Mission régionale d'autorité environnementale

**Avis délibéré de la mission régionale
d'autorité environnementale
Hauts-de-France
sur le projet d'unité d'alimentation éolienne de la station de recharge
de véhicules électriques du Val de l'Oise
sur la commune de Cerizy (02)
Étude d'impact du 28 mars 2023**

n°MRAe 2024-7987

Illustration du schéma de raccordement (étude d'impact page 44)

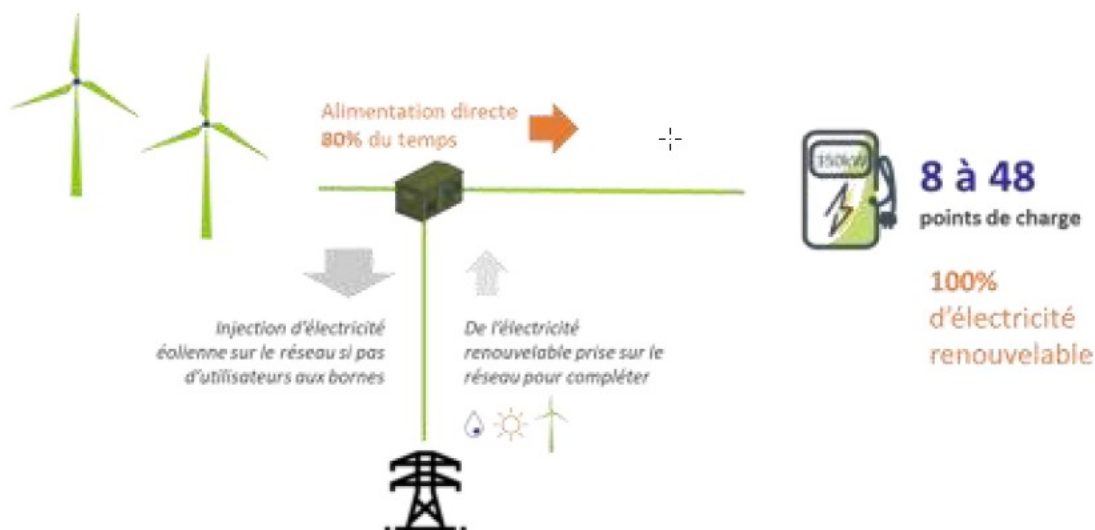
Le tracé définitif du raccordement du parc éolien au réseau de distribution électrique n'est pas encore défini. Selon l'étude, la définition précise de ce tracé est du ressort du gestionnaire du réseau ENEDIS, lors de la demande de raccordement (étude d'impact page 44). L'étude d'impact précise cependant que les travaux de raccordement s'effectueront en bordure immédiate des voiries et des chemins existants ce qui limitera l'imperméabilisation et les impacts sur le milieu naturel.

Le raccordement du parc éolien est un élément du projet dès lors qu'il est réalisé dans le but de permettre aux éoliennes de fonctionner, il doit être étudié.

L'autorité environnementale recommande d'évaluer la nécessité, une fois le tracé définitif du raccordement connu, d'actualiser l'évaluation des impacts avec le cas échéant, mise en œuvre de la séquence éviter, réduire, compenser, en particulier si des espaces à enjeu sont impactés par les travaux de raccordement et/ou si des créations de lignes aériennes sont nécessaires².

Carte d'implantation des parcs éoliens autour du projet (étude d'impact page 185)

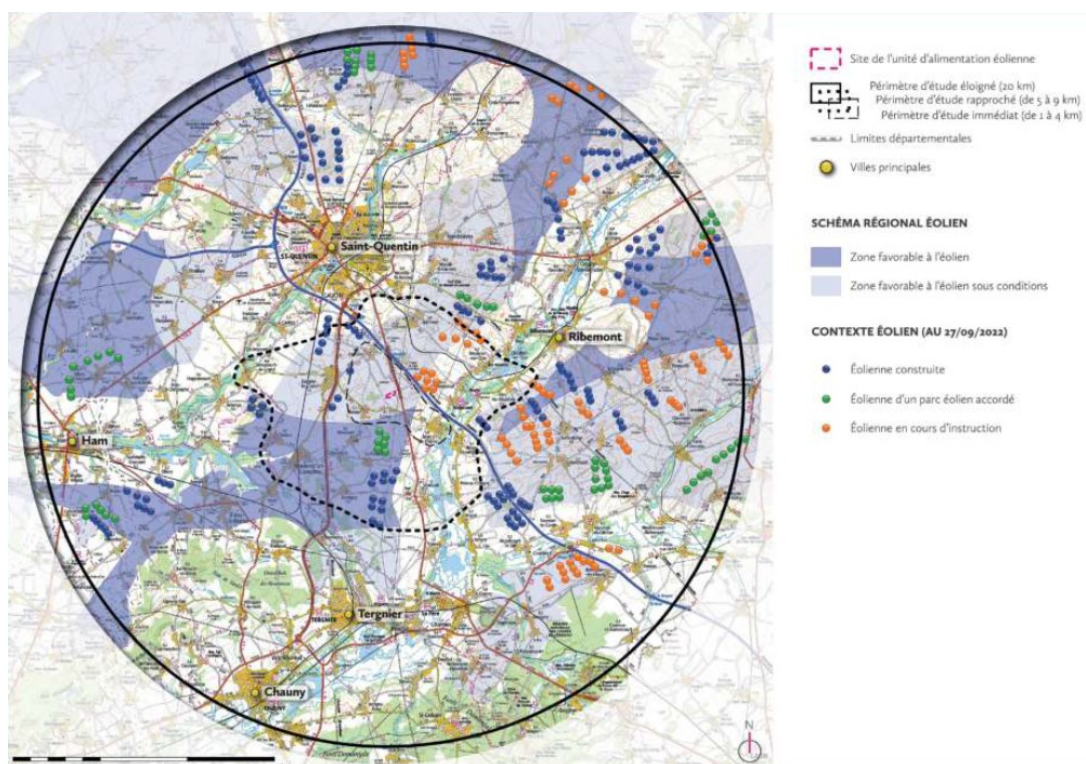
L'autorité environnementale relève que le projet s'insère à proximité des projets de parcs éoliens d'Alaincourt (cinq éoliennes à 1,8 km, sur la commune d'Alaincourt) et de la vallée de Moÿ (six éoliennes à 2 km, sur la commune de Benay), qui ont fait l'objet d'un avis de l'autorité environnementale respectivement le 15 décembre 2020 ([n°2020-4921](#) avis sans observation) et le 11 août 2020 ([n° 2020-4563](#)).

Le projet est localisé dans un contexte éolien très marqué. La carte ci-dessous fait apparaître dans un rayon de 20 km autour du projet :

- 24 parcs pour un total de 164 éoliennes en fonctionnement ;
- 13 parcs pour un total de 81 éoliennes autorisées ;
- 19 parcs pour un total de 95 éoliennes en cours d'instruction.
